Observaciones técnicas y solicitudes de modificación al Anteproyecto del Plan Regulador Comunal de El Tabo

Borde costero, Santuario de la Naturaleza Dunas de La Chépica – Gota de Leche, Biodiversidad Amenazada, Riesgo y Compatibilidad Normativa - Jurídica.

El actual documento formula observaciones al Anteproyecto del Plan Regulador Comunal de El Tabo, con foco en las vialidades peatonales y colectoras proyectadas dentro y en el entorno del Santuario de la Naturaleza Dunas de la Chépica – Gota de Leche.

Figura 1. Mapa de las vialidades propuestas en el Anteproyecto PRC 2026 en el área del SN Dunas de La Chépica - Gota de Leche.

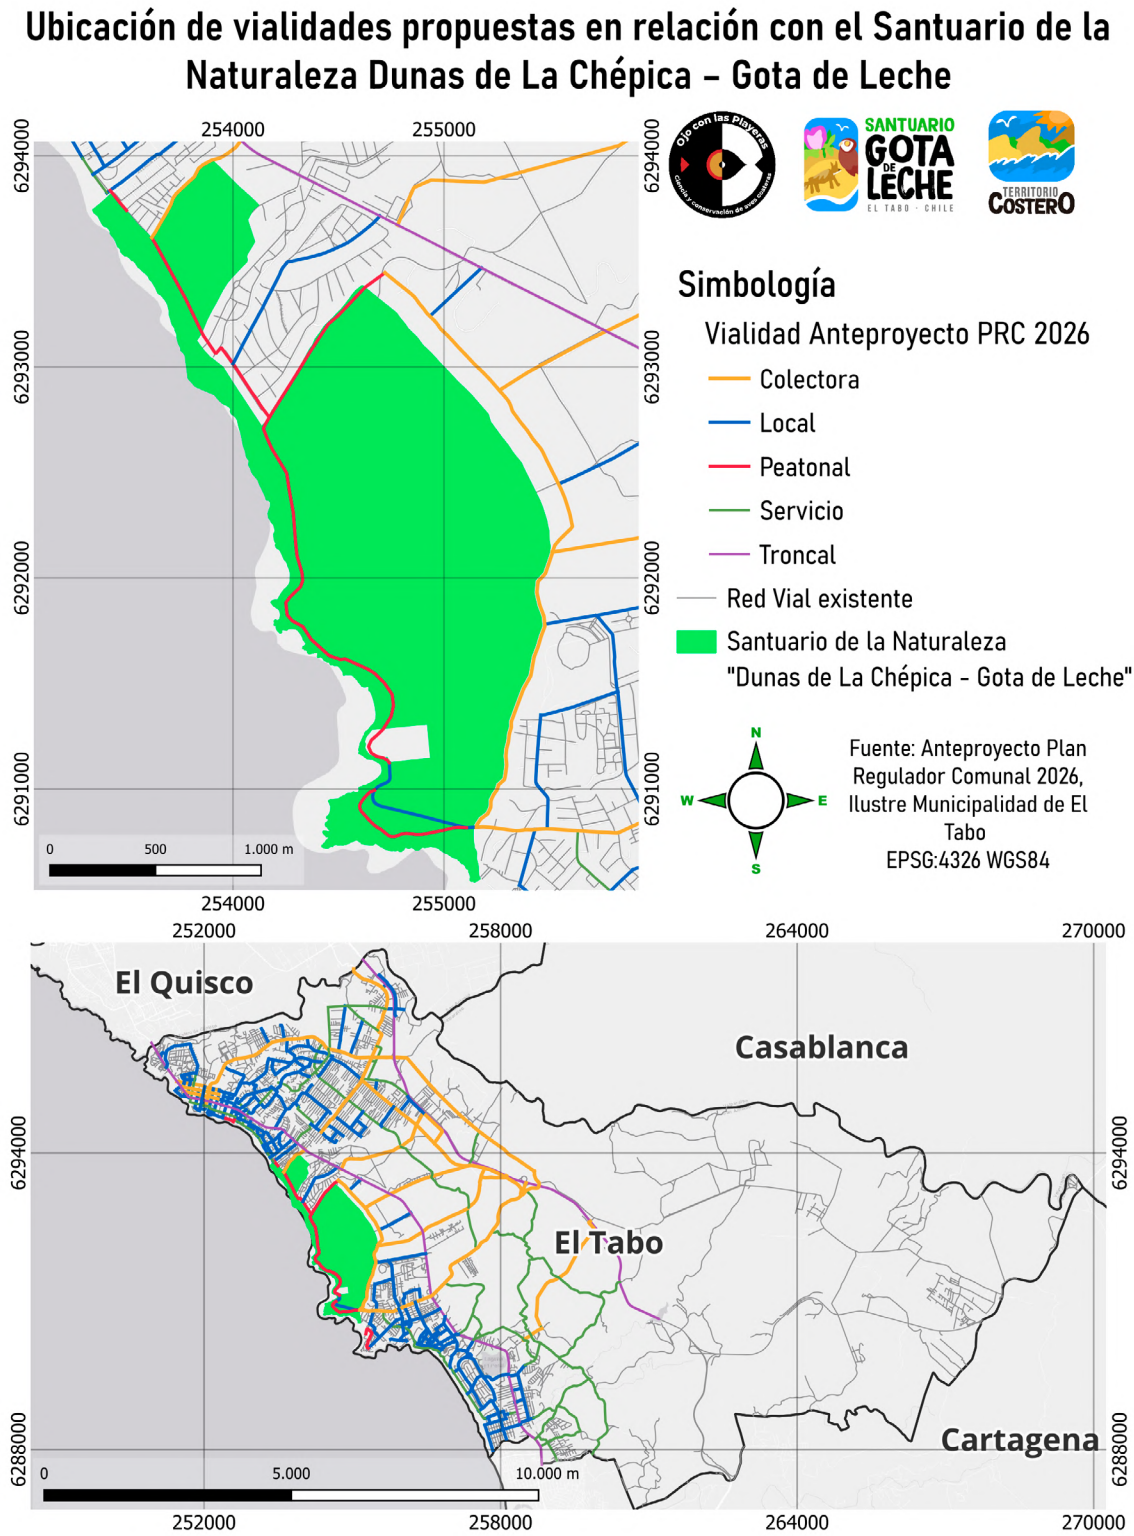
En la Figura 1 se contextualiza territorialmente la ubicación general de las vialidades y aperturas propuestas por el Anteproyecto PRC 2026, categorizando cada una como “colectora”, “local”, “peatonal”, “servicio” o “troncal”. De igual forma, se ilustra la red vial existente. La cartografía permite apreciar la proximidad e intersección entre las nuevas vías y el área protegida, así como su posible influencia sobre sistemas dunares y sectores ambientalmente sensibles del litoral.

Por lo anterior, la observación central es que el PRC debe eliminar las vialidades proyectadas al interior del Santuario y modificar aquellas que, aun ubicándose en su borde, generen externalidades negativas sobre sus objetos de conservación. En todos los casos, la carga técnica debe recaer en la autoridad planificadora: si se insiste en mantener algún trazado, debe justificarse con estudios específicos de compatibilidad ecológica, arqueológica, geomorfológica, hidrológica y de gestión, incorporando medidas verificables de exclusión, amortiguación, control de accesos y protección efectiva. Sin dicha justificación, la mantención de estas vialidades resulta incompatible con la conservación del Santuario y con una planificación territorial ambientalmente coherente.

Figura 3. Representación gráfica de una apertura colectora propuesta en el Anteproyecto del PRC 2026 Comuna de El Tabo.

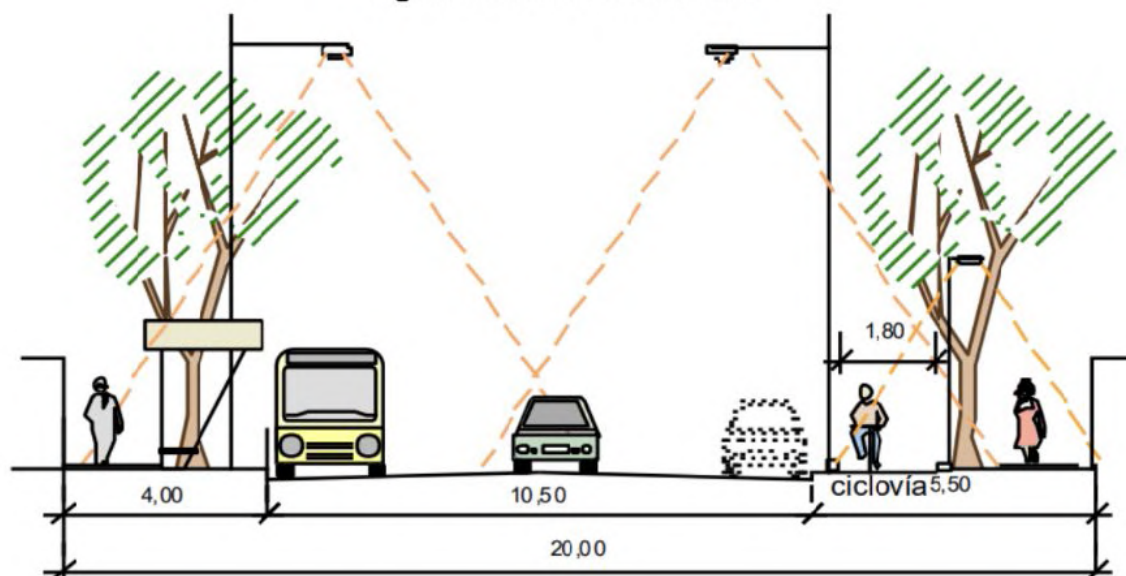
Por ello, la vialidad propuesta no debe evaluarse solo por su trazado o ancho normativo, sino por las externalidades que genera sobre el sistema completo. Un camino dentro de un área protegida no solo ocupa una franja de suelo: modifica los patrones de uso del territorio, abre nuevos puntos de presión, fragmenta la conectividad ecológica y reduce la efectividad de las medidas de protección. En este contexto, cualquier vialidad proyectada dentro del Santuario o en sectores funcionalmente conectados a él debe ser eliminada, rediseñada o sometida a una evaluación ambiental específica que considere sus impactos acumulativos, ecológicos, sociales y de gobernanza.

Figura 21.

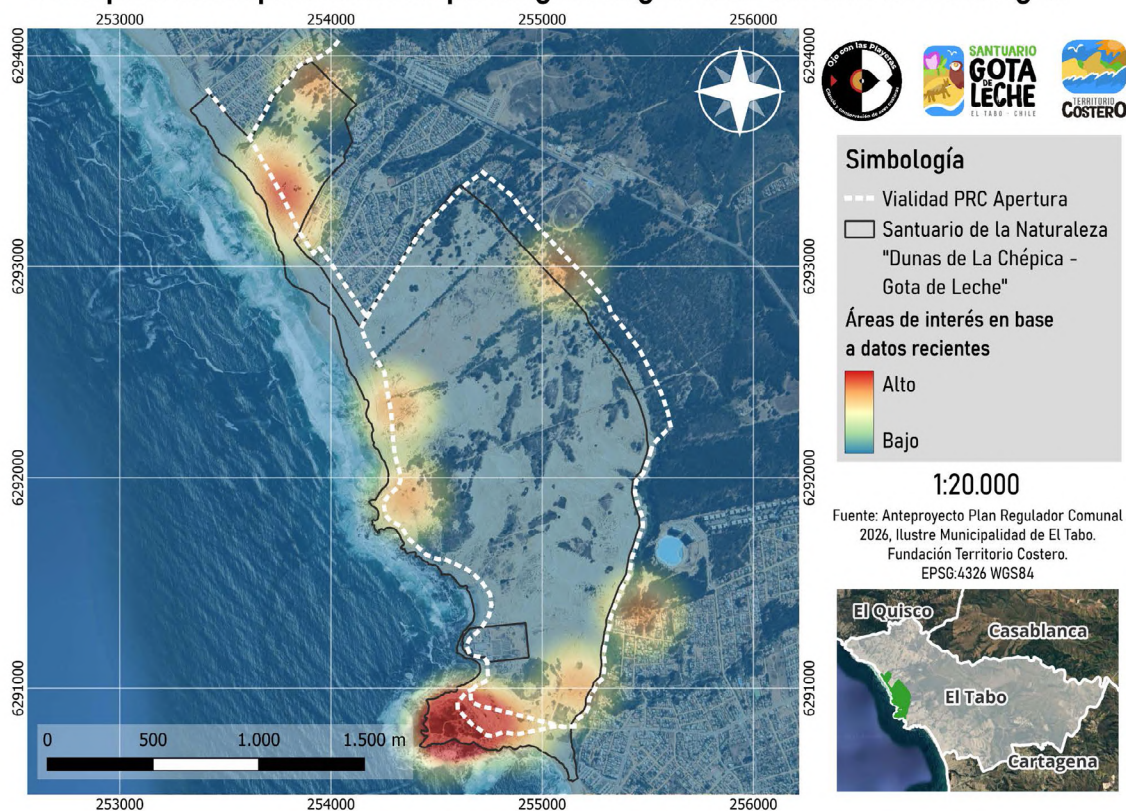
Por lo anterior, el anteproyecto del PRC debe excluir las vialidades V8 y V9 en todos aquellos tramos que se superpongan o aproximen a zonas con antecedentes arqueológicos, sitios registrados o áreas de alta sensibilidad patrimonial dentro del Santuario. En subsidio, cualquier propuesta de conectividad en estos sectores debería quedar supeditada a una evaluación arqueológica específica, revisión por el Consejo de Monumentos Nacionales, definición de áreas de exclusión, medidas de protección efectiva y compatibilidad expresa con el futuro plan de manejo del Santuario. Sin embargo, dada la alta dispersión de los sitios y la fragilidad del soporte dunar, la medida técnicamente más consistente con los antecedentes disponibles es la eliminación de estos trazados dentro de las zonas arqueológicas y patrimoniales.

Las figuras 20 y 21 evidencian la superposición entre las vialidades propuestas por el anteproyecto del PRC y áreas ambientalmente sensibles del Santuario de la Naturaleza Dunas de La Chépica – Gota de Leche. En particular, permiten visualizar sectores donde los trazados proyectados coinciden o se aproximan a sistemas dunares, áreas de riesgo, hábitats críticos, registros de especies amenazadas, y áreas de importancia arqueológica, configurando zonas de conflicto que requieren ser eliminadas, modificadas o justificadas técnicamente por la autoridad.

Figura 22. Riesgos asociados al área del SN junto con la apertura de vialidad propuesta por el anteproyecto del PRC (rojo).

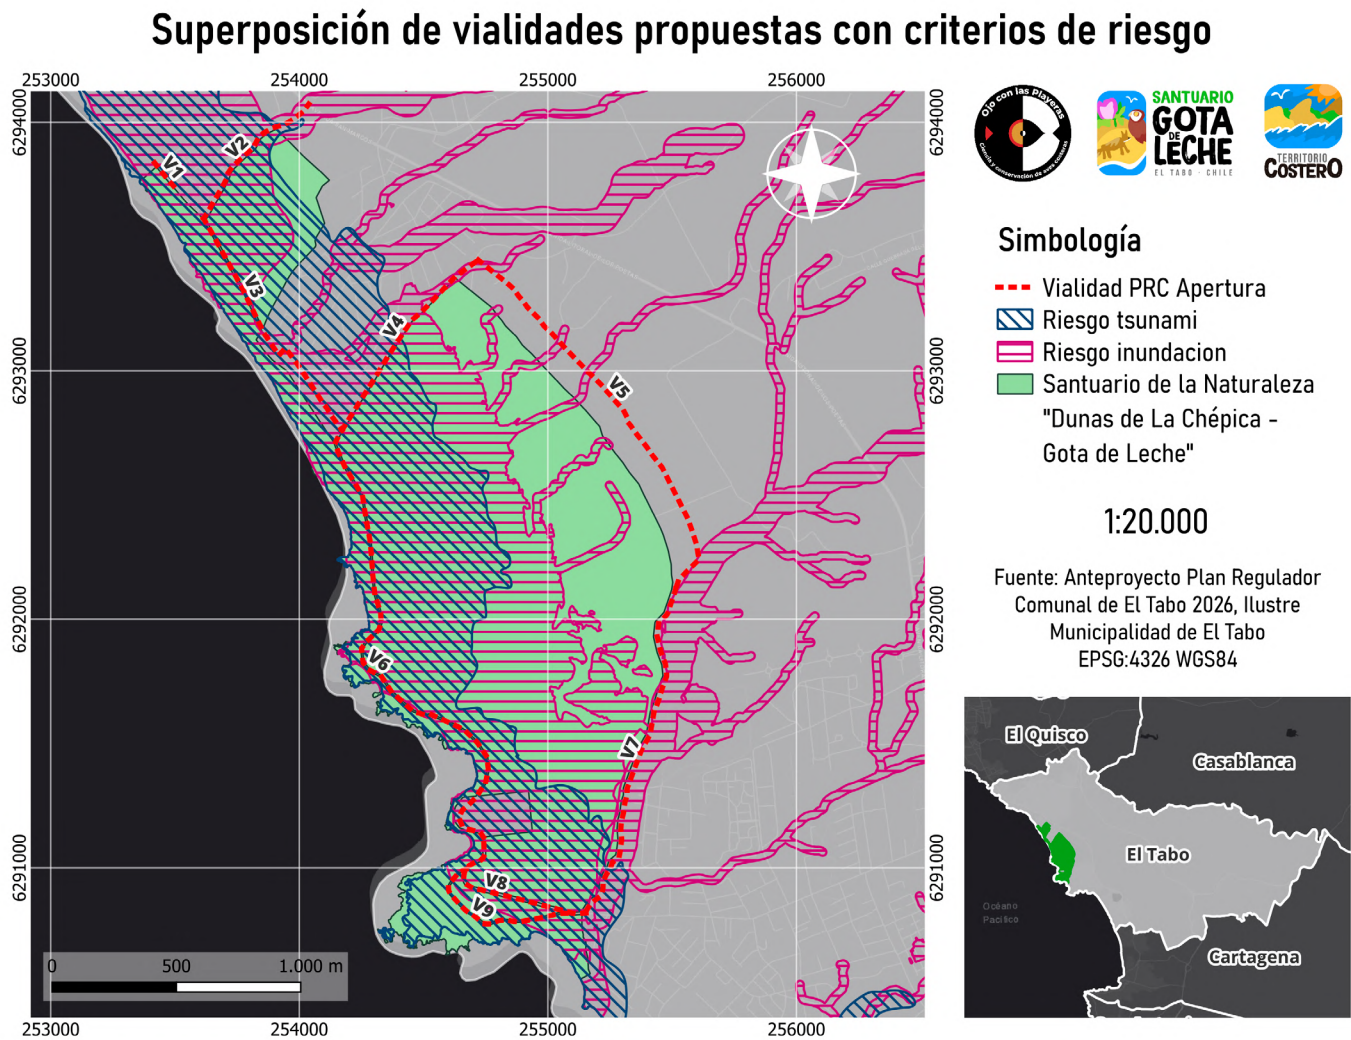
Como ya se ha discutido, el aumento de la urbanización en las zonas costeras y la construcción de estructuras rígidas, tales como una vía peatonal, provocan una reducción de la zona intermareal y, en algunos casos, promueve la completa desaparición del litoral arenoso (Bernatchez y Fraser, 2012; Martínez y Briceño de Urbaneja, 2022). Además, la intervención y degradación de humedales y sistemas dunares afecta a su potencial protector ante amenazas naturales, perjudicando los servicios ecosistémicos que estos espacios ofrecen, tales como soporte y formación de hábitat (Nahuelhual y Vergara, 2022). La figura 22 ilustra concretamente cómo la planificación vial del anteproyecto puede intensificar estos riesgos al construir infraestructuras en zonas vulnerables, afectando directamente la resiliencia costera del área.
